„Budowa połączenia drogowego pomiędzy węzłem autostrady A4 Rudno i drogą krajową nr 79”

Uzupełnienie nr 2 raportu o oddziaływaniu przedsięwzięcia na środowisko

Niniejsze uzupełnienie stanowi odpowiedź na pismo Regionalnego Dyrektora Ochrony Środowiska w Krakowie z dnia 17 grudnia 2019 r. (znak:OO.4210.22.2016.AŚ/TS). W związku z ww. pismem wyjaśniamy:

Rysunek 9. Kolidacja inwestycji zgodnej z wariantem III z siedliskiem przyrodniczym o kodzie 9110.

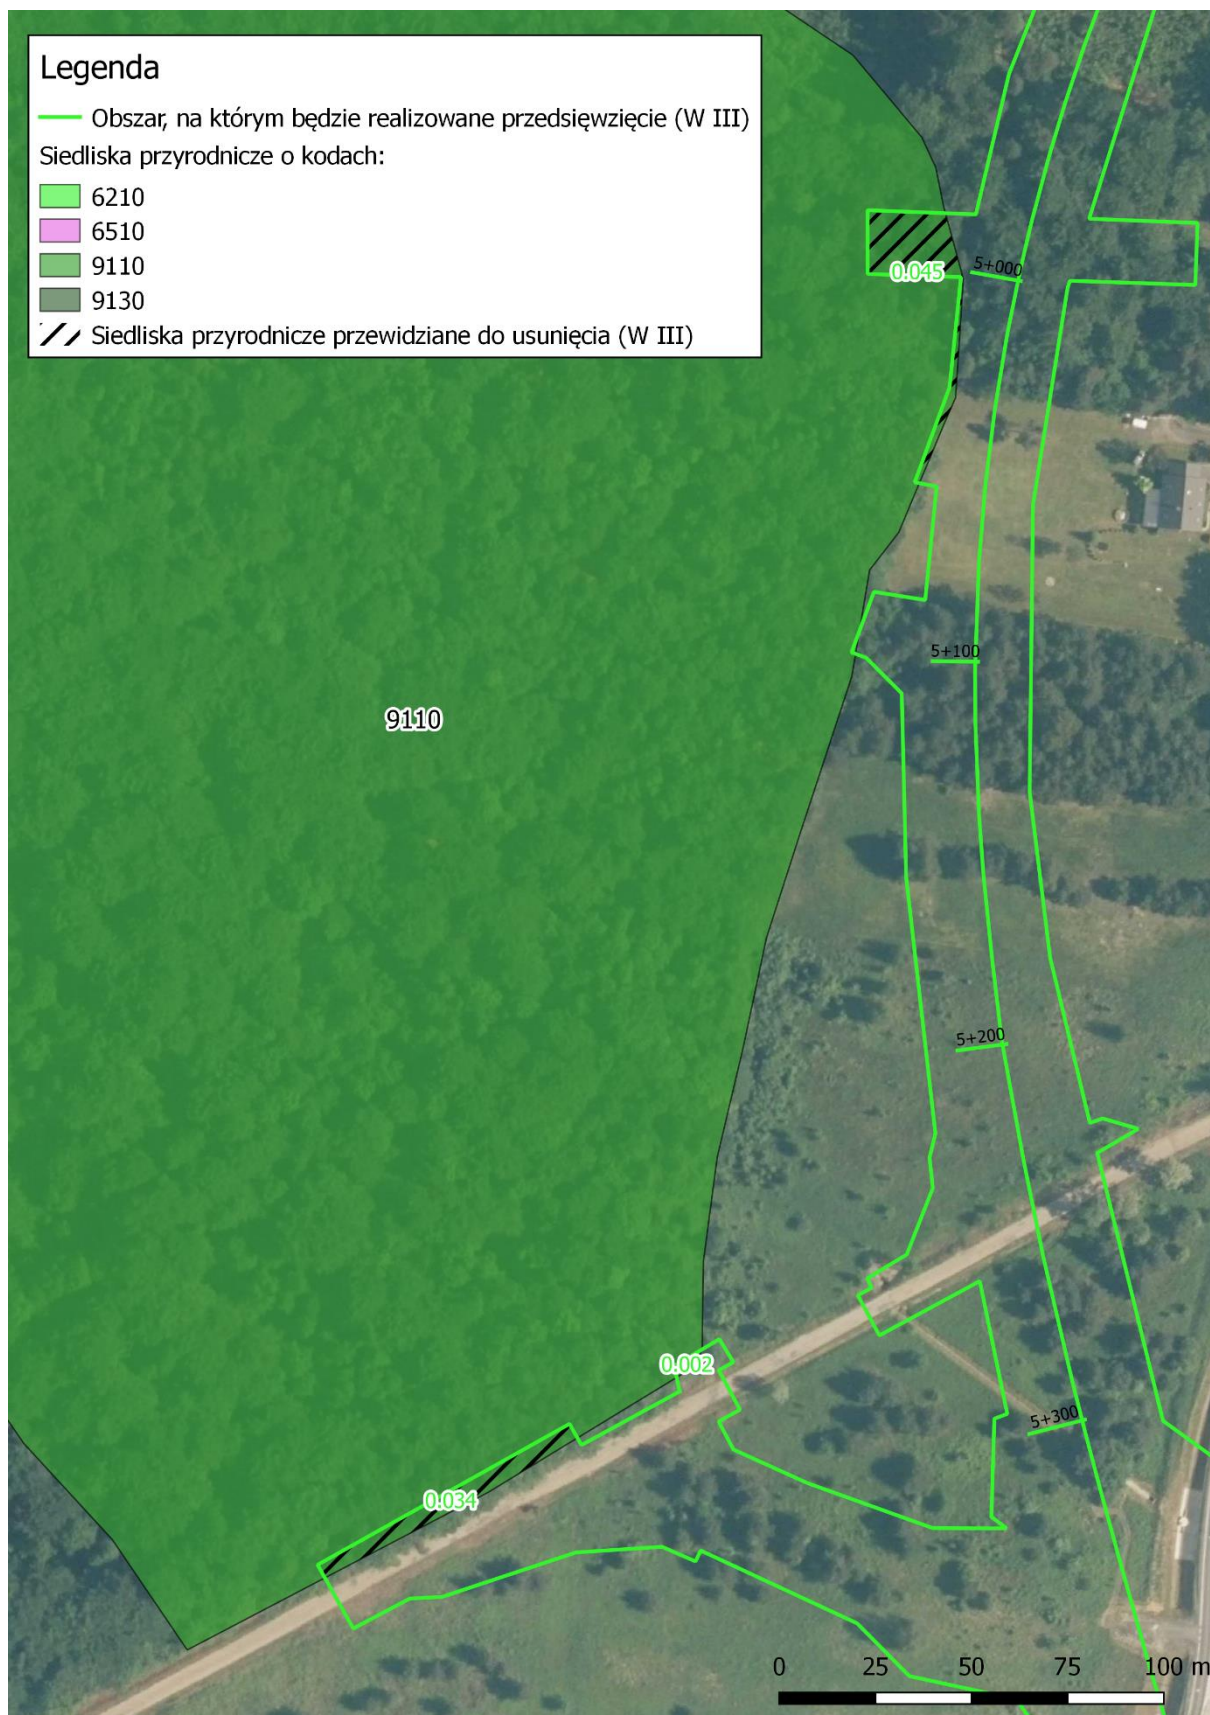
W trakcie realizacji inwestycji zgodnie z wariantem III dojdzie do zniszczenia części cennego siedliska kwaśnej buczyny niżowej. Kolizja z siedliskiem o kodzie 9110 nastąpi w obrębie dwóch płatów. Kolizję z jednym z płatów przedstawia powyższa mapa ([Rysunek 8Rysunek 8](#)). Drugą kolizję inwestycji z siedliskiem przyrodniczym o kodzie 9110 przedstawia poniższa mapa.

Rysunek 11. Wykres izofon - wariant III, prognoza na 2035r.

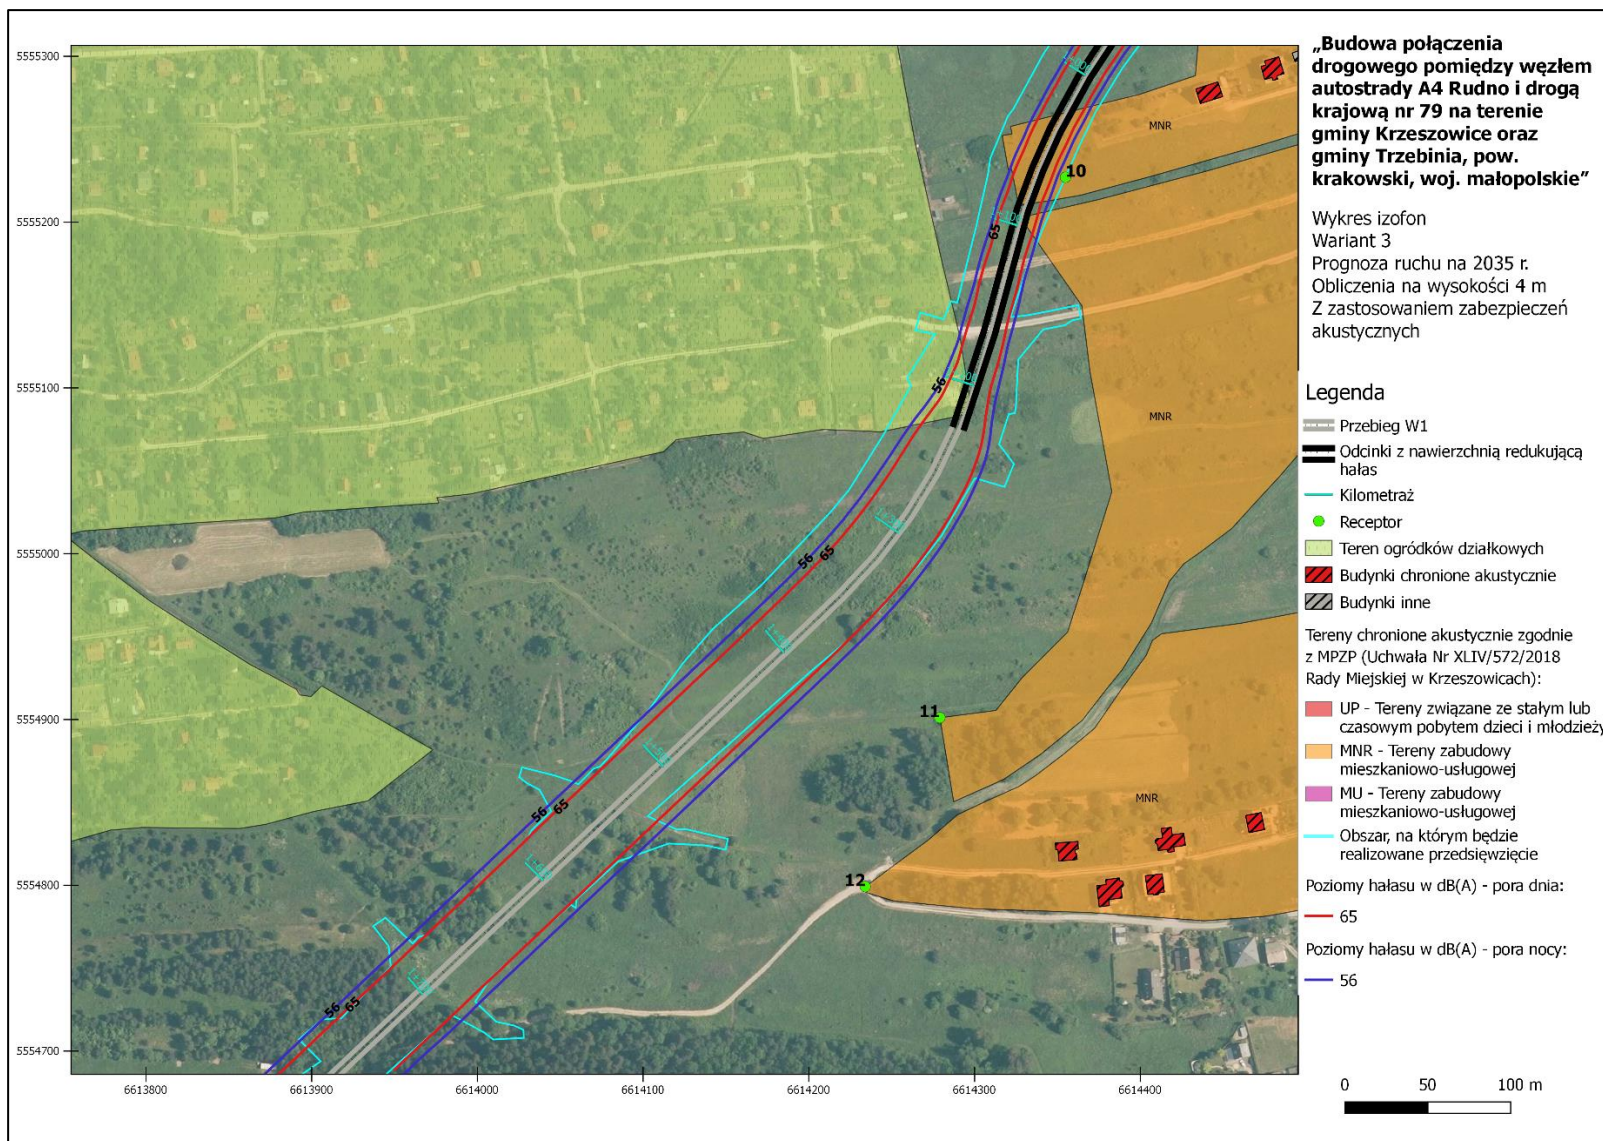
26.23. Tereny ogródków działkowych zlokalizowane w miejscowości Tenczynek, w pobliżu projektowanego przebiegu wariantu III objęte są Uchwałą Nr XLIV/572/2018 Rady Miejskiej w Krzeszowicach z dnia 28 czerwca 2018 r. w sprawie aktualizacji miejscowego planu zagospodarowania przestrzennego sołectw: Czerna, Filipowice, Miękinia, Nawojowa Góra, Nowa Góra, Ostrężnica, Paczółtowiec, Rudno, Sanka, Tenczynek, Wola Filipowska, Zalas, Żary w Gminie Krzeszowice. W art. 8 ust. 2 ww. uchwały „wskazuje się tereny dla których określa się **dopuszczalne poziomy hałasu**; dla wskazanych terenów należy przyjmować poziom hałasu ustalony dla podstawowego przeznaczenia zgodnie z przepisami odrębnymi:

Niemniej jednak inwestycja nie spowoduje ponadnormatywnego oddziaływania w zakresie emisji na tereny ogródków działkowych w m. Tenczynek, co przedstawiono na poniższych grafikach – analiza przeprowadzona dla natężenia ruchu na 2035 r. z zastosowaniem zabezpieczeń akustycznych. Izofona 65 dB dla pory dnia oraz izofona 56 dB dla pory nocy (wartości dopuszczalnych poziomów hałasu dla terenów rekreacyjno-wypoczynkowych zgodnie z Rozporządzeniem Ministra Środowiska z dn. 14 czerwca 2007 r. w sprawie dopuszczalnych poziomów hałasu w środowisku (t.j. Dz. U. z 2014 poz. 112) nie wkroczy na teren ogródków działkowych. Ponadto w km. ok. 1+200 oraz ok. 0+600, gdzie projektowana droga będzie przebiegała przez teren ogródków, oddziaływanie ww. izofon zamknie się w granicach obszaru, na którym będzie realizowana inwestycja.
